ELŐTERJESZTÉS
Vác Város Önkormányzat Képviselő-testület
2023. év július hónap 12. napi ülésére

Szám: 9/1-36/2023.
Tárgy: Vác város hatályos településrendezési eszközeinek módosítása a teljes városra vonatkozóan – véleményezési szakasz zárás
Melléklet: 1.melléklet - Településrendezési eszközök módosítása a teljes város vonatkozásában - véleményezési anyag (link)

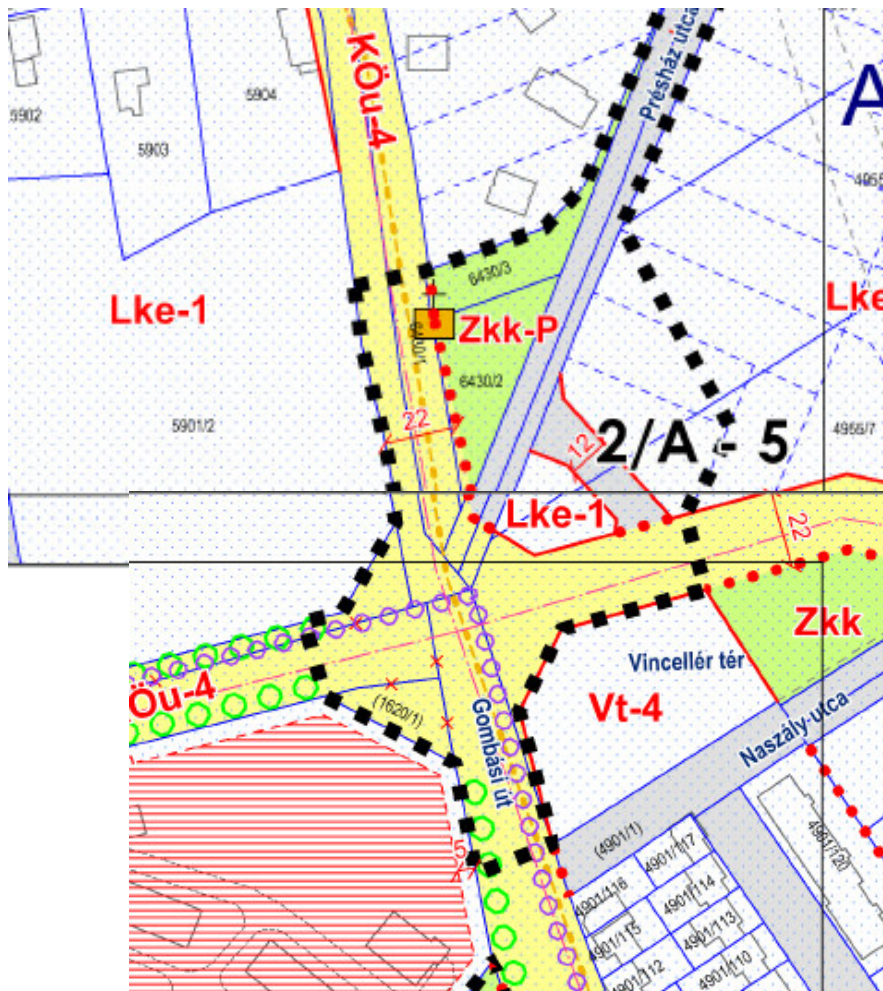
körforgalom a Gombási út – Törköly köz – Présház utca kereszteződésében: A módosítási javaslatához ebben az állapotban nem járulok hozzá.

A kisebb probléma, hogy a laktanyára vonatkozó, ebben a módosításban is látható tervekkel nem konzekvens, egyes rajzok szerint lenne a körforgalomnak a laktanya fele is egy kiágazása, mások szerint nem.

A nagyobb probléma, hogy a tervezett kialakításhoz kapcsolódik. A dokumentum említés szintjén jelzi, hogy időközben másik módosításban az M2 fejlesztéseként pihenő és csomópont is létesülne, melyet a Gombási útról lehet majd megközelíteni – Hatóságomhoz ezen módosítás beérkezett, vizsgálat alatt áll.

Problémák a tervezettel kapcsolatban:

- A 16. részterületnél említettem, hogy a laktanya csatlakozása nem konzekvens, létesülne-e. Irányadóként úgy tekintettem, hogy lesz a laktanyának ehhez csatlakozása.
- Az Altány út tervezett becsatlakozásának olyan a kialakítása, hogy minimális irányváltással lehet továbbhaladni a Törköly köz fele, azaz a sebességcsökkentő funkciója nem érvényesül a körforgalomnak. Ilyen esetre valós példa Dabas-Sáriban az ipari park 5-ös főúti körforgalma, ahol a településről kifele haladóknak minimálisan kell irányt változtatniuk.
- Az öt becsatlakozó útból kettőnél van/lenne közel a körforgalomhoz útsatlakozás. A közelségük okán visszatörlesztnék a forgalmat a körforgalomban is. A körforgalomból kihaladó irányban mind a Naszály, mint a Présház utca fele balra kell kanyarodni, ami a Gombási és Altány utcák forgalma miatt várakozásra készíti a közlekedőket.

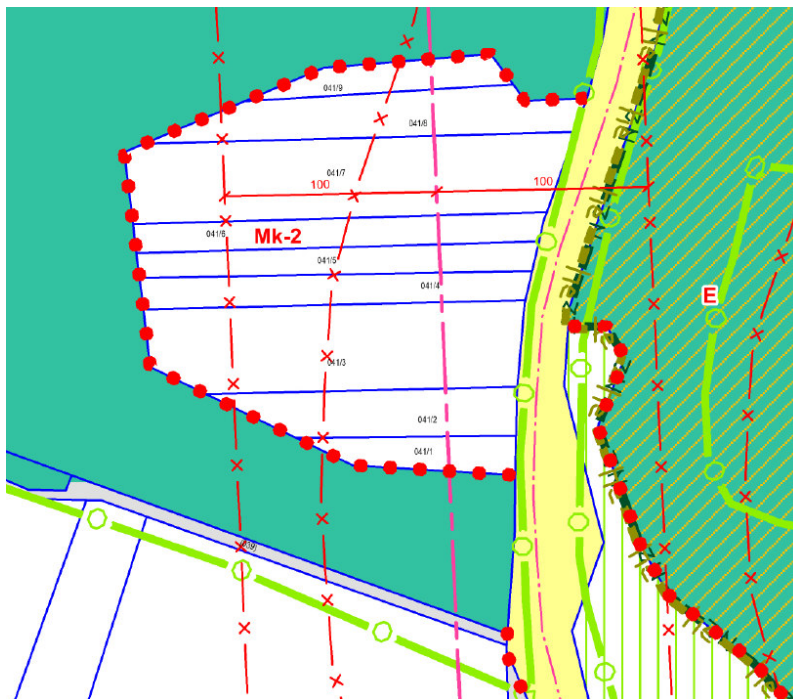
Az eljárásrenddel kapcsolatosan és a folyamatban lévő további két módosítási szándékot érintően jelezzük, hogy amennyiben az eljárások (Szilassy utca-vasút- Széchenyi utca és M2 Vác-dél és Vác-észak csomópont közötti szakasza) alátámasztó dokumentációja a hatályos településrendezési eszközökre épülnek, jelen módosítási anyagba nem épülhetnek be. Jelen véleményezési eljáráshoz, a véleményezi szakaszban kiinduló alapadatként, csak a hatályos és elfogadott településrendezési eszközök használhatóak fel. Kérjük az eljárásrend betartását.

Válasz: M2 módosítását a júliusi KT ülés után tárgyalásra benyújtjuk. A záró vélemény megérkezése után lesz a HÉSZ véleményezési anyag feltöltve az állami főépítész részére záró véleményezésre.

Szilassy utca-vasút- Széchenyi utca módosítás nem folytatódik. A visszavonás kérdéses.

Az alábbi területek kerülnek a DINPI véleménye alapján Mk övezetből Má-f övezetbe:

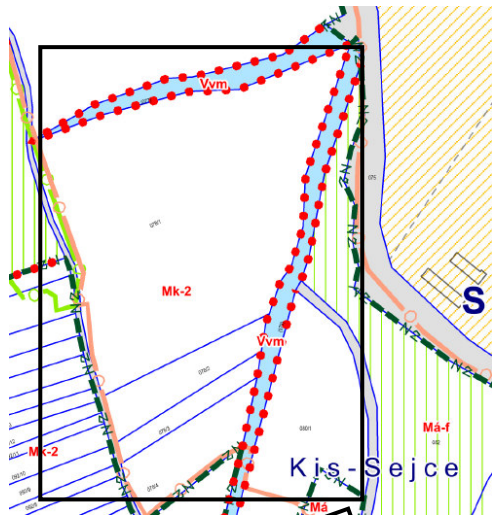
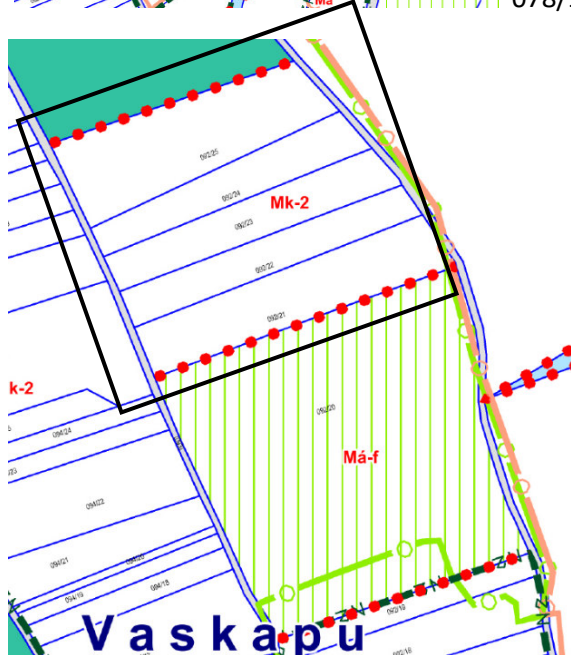
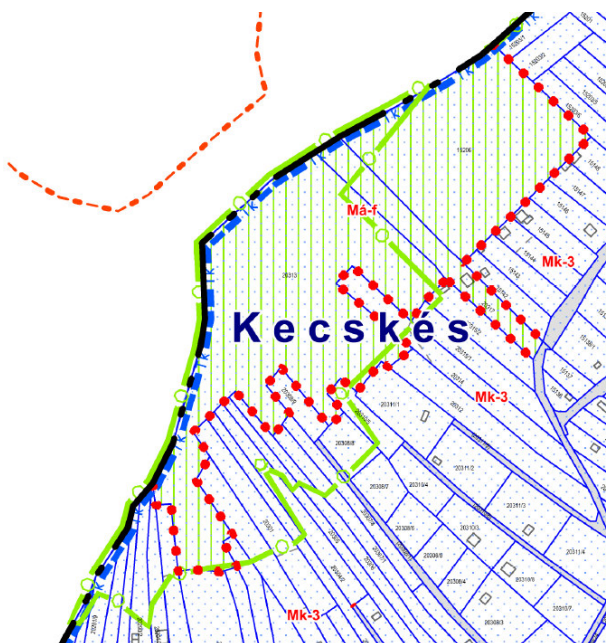
A Natura 2000 mezőgazdasági területeken és/vagy ökológiai hálózat magterület, vagy ökológiai folyosó övezetben lévő, jellemzően erdősödött, cserjésedett kertes mezőgazdasági övezetben lévő földrészeket javasoljuk **Má-f** jelű **fás mezőgazdasági területek** övezetbe sorolni. Ezen ingatlanokon a kertként történő hasznosítást, illetve az ahhoz kapcsolódó beépítés az ott található természeti értékekkel nem összeegyeztethető.

092/21 hrsz. erdő besorolás, tulajdonos: Vác
Város Önkormányzata, 092/23-25, gyümölcsös
besorolás, tulajdonos: Vác Város
Önkormányzata

A 092/22 hrsz. magántulajdonban van,
gyümölcsös 3779 m2 (3% beépíthetőség).

Hanusz utcai garázsos rendezése,
 hogy a garázsok folytathatóak legyenek.

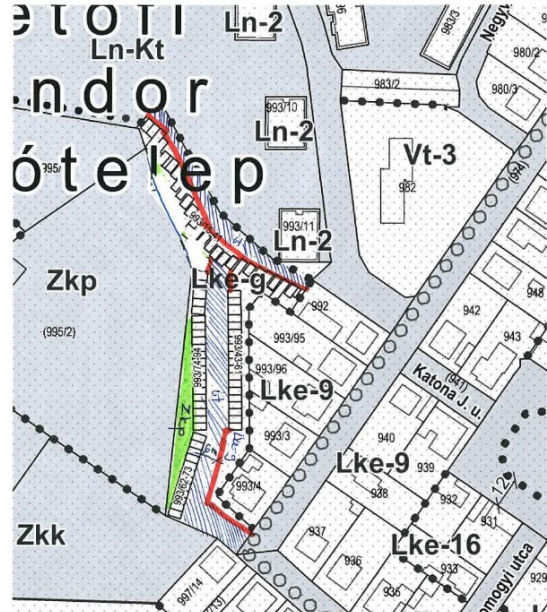
A területen már meglévő garázsok adottságai miatt (kifelé nyíló garázskapuk) a szabályozási vonal által lehatárolt útfelület legalább 9,0 m lehet, ahogyan a meglévő kétoldali garázsok között is megtalálható, a közlekedési konfliktusok elkerülése érdekében. A rajzon szereplő 6,0 m nem elegendő.

6. Fekete utca 725 hrsz (Blende Fotó). Ingatlan jelenleg a Vk-4k övezetbe tartozik, amely a tervezett Vi-4k tervezett besorolást kapná. (Kovács Alfréd)

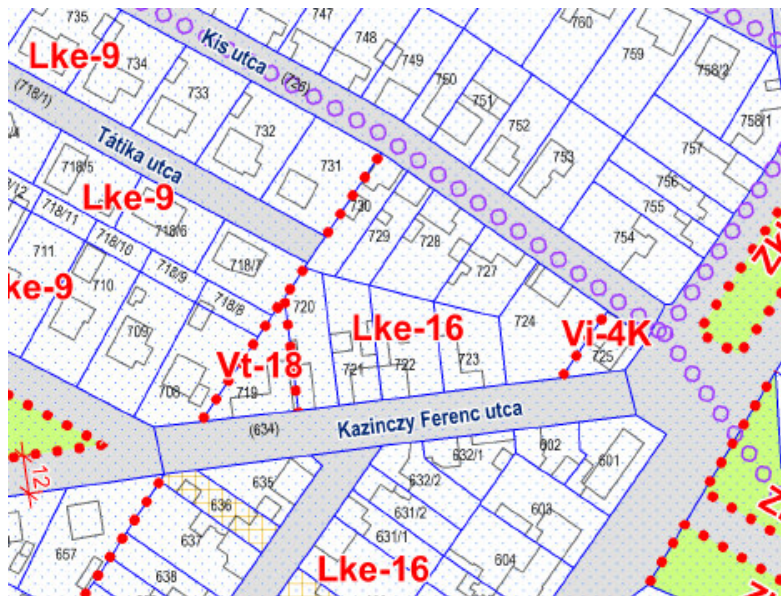
Kéri, hogy az emeleten kialakult lakás bővítése érdekében ebben az övezetben legyen létesíthető lakás, mivel a Vi építési övezetben csak akkor lehet lakás, ha az a HÉSZ megengedi.

7. Tavaszi utca és a Hattyú utca összekötésére javasolt egy gyalogos útvonal kijelölést a 3902 hrsz-ú telken a Művelődési Ház és a Dunapart jobb kapcsolata érdekében, valamint a telken Lk-15aK övezet helyett intézményi övezetet kijelölni javasolt. (Zöldi Péter)

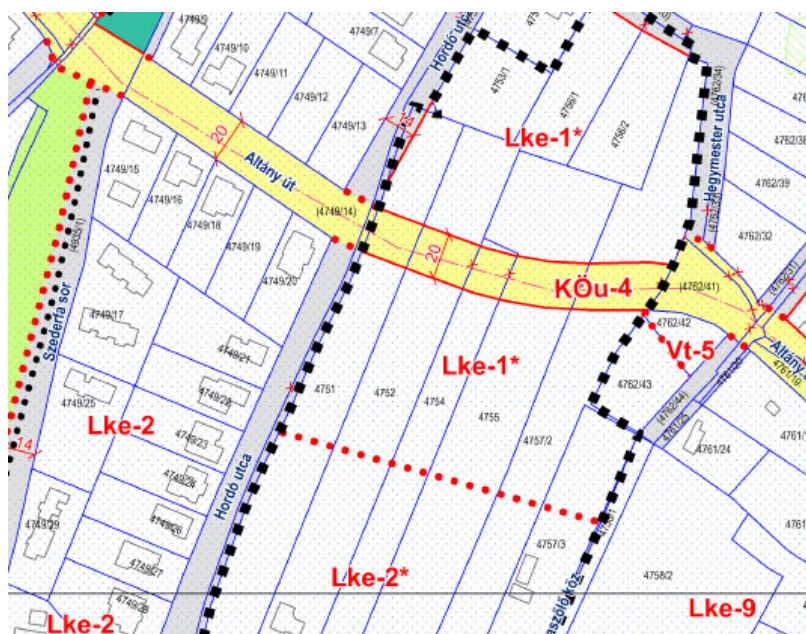
A gyalogos átvezetés kijelölését 6,0 m szabályozási szélességben javaslom és támogatom, az új övezet kijelölést nem, mert ez alaposabb vizsgálatot igényel, mely nem része jelen HÉSZ felülvizsgálatnak, és egyedi kérelem sem érkezett a területre.

9. DDC és M2 közötti terület módosítása

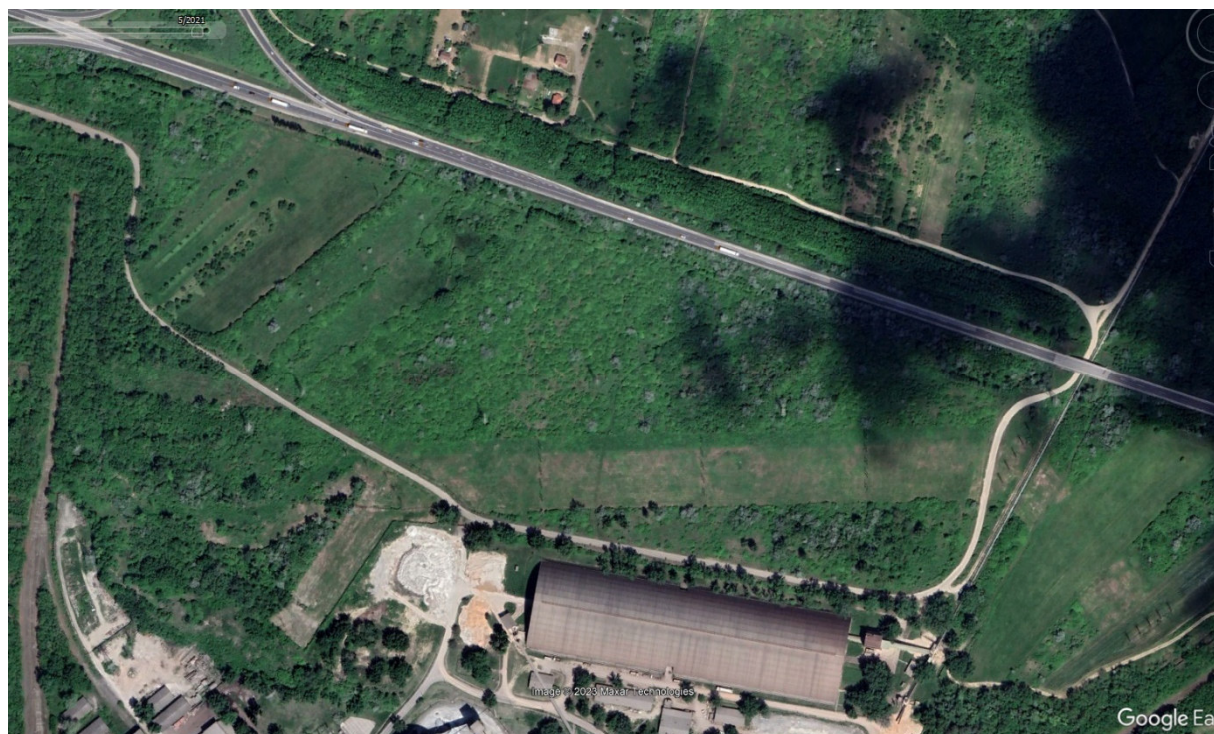
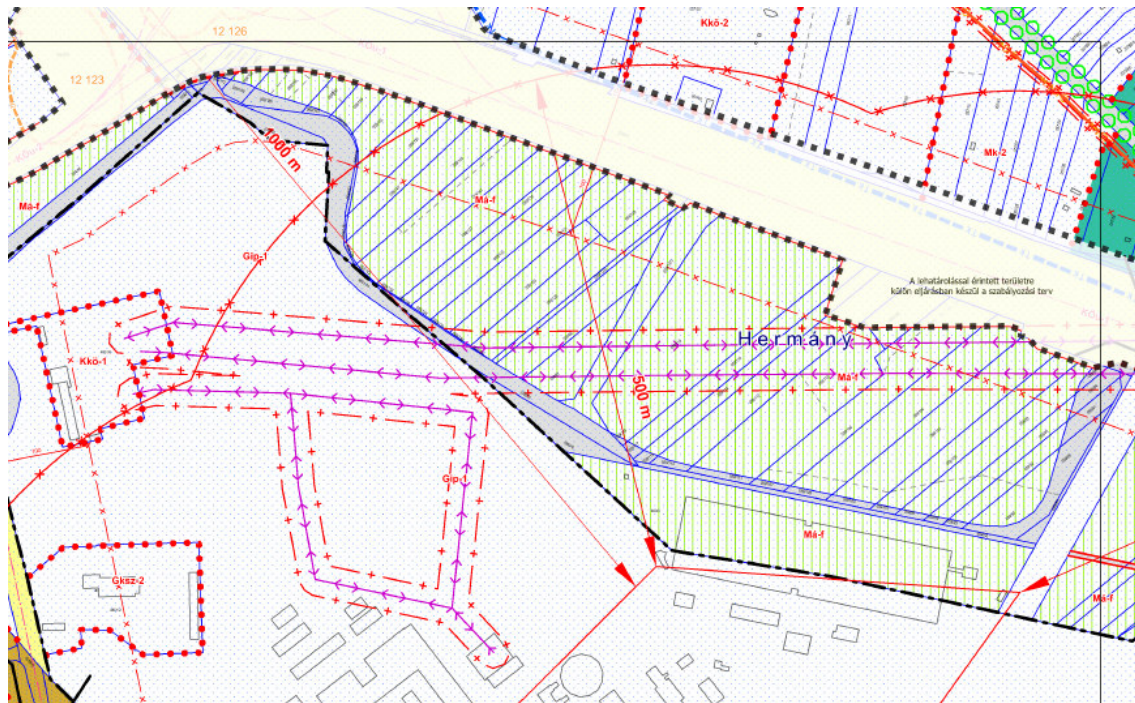
Kéri, hogy a 059/ hrsz-ú ingatlanok, amelyek most Ev övezeti besorolásban vannak, a tervezett Má-f helyett Má (általános mezőgazdasági) övezetbe kerüljön, mivel a terület sík jellege és megfelelő vízháztartása okán üzemszerű szántóföldi hasznosításra alkalmas. (Zsembéri Ferenc)

10. 0242/69 hrsz. (M2 – Nemesdy pihenőhely melletti mezőgazdasági terület)

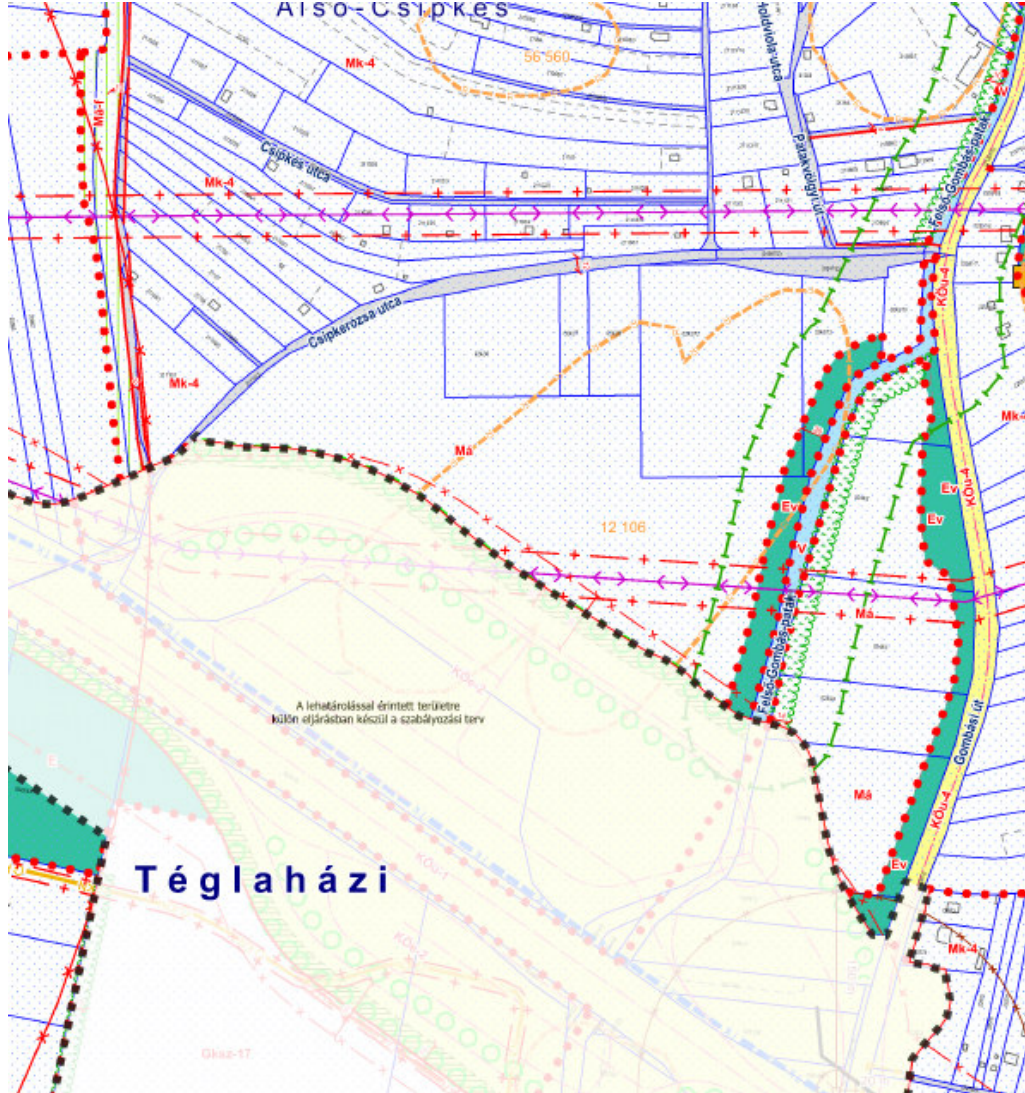
Az észrevétel az M2 szélesítésével kapcsolatos HÉSZ módosításra érkezett véleményként, de abban az eljárásban nem lehet véleményezni, mivel a kiemelt fejlesztési területen kívül esik, ezért nincs benne a módosítási területben.

1. a tárgyi programban visszamaradó terület nagyfeszültségű villanyoszlopokkal érintett területét a terv szerinti véderdő határának módosításával abba sorolni,
2. illetve a visszamaradó terület besorolását megváltoztatni véderdőnek, vagy közparknak, játszótérnek, vagy a környező lakóövezetbe átsorolni.
3. A csomópont jelenleg ismertett szerkezete nem teszi lehetővé, hogy az ide települő létesítmények szolgáltatásait a környék lakossága gyalogosan vagy kerékpárral megközelítse és igénybe vegye. Javasoljuk ennek a célnak is feleljen meg a fejlesztés.

Főépítési és tervezői észrevétel: mezőgazdasági területet megszüntetni, még erdő céljára sem lehet, mivel akkor nem fog megfelelni a mezőgazdasági területek mérlege az országos területrendezési törvényben előírt mennyiségnek. A csomóponti kialakítással kapcsolatos kérdést továbbítottuk az ÉKM felé. A válaszuk a táblázatba beillesztésre került.

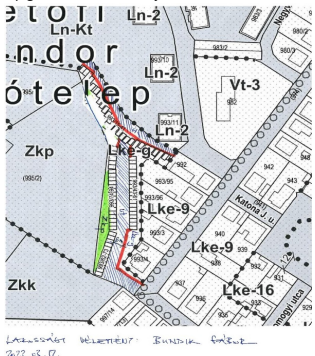
Kőhegyi Tamás	Présház utca 6428, 6429, 6454 hrsz-ú ingatlanok határrendezése, magántulajdon elcserélése az Önkormányzati út egy részére. "A" osztóvonal: 14 méter szélesen biztosítja az összeköttetést a tervezett Présház utcával	A 84/2023. (IV.26.) KT határozat és melléklete alapján a terület rendezése átvezetésre került a szabályozási terven.	igen

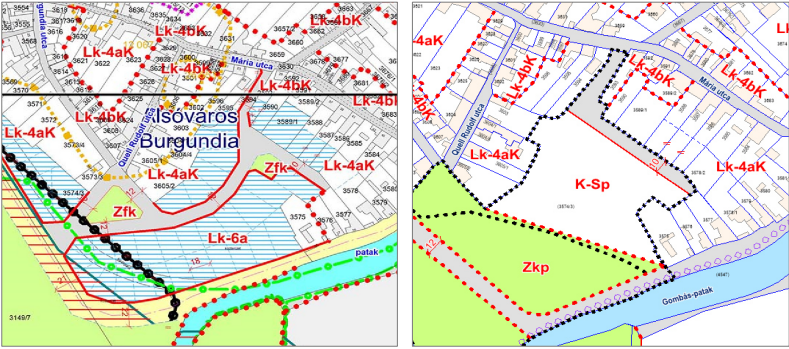
Kovács Alfréd	Fekete utca 725 hrsz. ingatlan jelenleg a Vk-4k övezetbe tartozik, amely a tervezet szerint a "Vi-4k" jelű építési övezeti besorolást kapná. A telken meglévő iroda és családi ház bővítése miatt más besorolású övezetbe kellene kerülnie, pl. Vt., melyben megengedett a lakó rendeltetés elhelyezése.	A "Vk-..." jelű jelölések a hatályos terven hibának minősülnek, a Vk övezet országos szinten már megszűnt, nem alkalmazható. Az övezetekre így sem a hatályos HÉSZ, sem az OTÉK nem állapít meg előírásokat, építkezni jelenleg a hatályos TSZT-nek megfelelően, illetve az Étv. szerinti illeszkedés szabályai alapján lehet. Ezen övezetek egységesen "Vf-..." jelű övezetekbe kerültek besorolásra a település több pontján. A lakórendeltetés az Lke-16 jelű övezetbe sorolt tömb sarkában tervezői részről támogatható, ehhez új övezet (Vf-4L) került kijelölésre a szabályozási terven.	igen
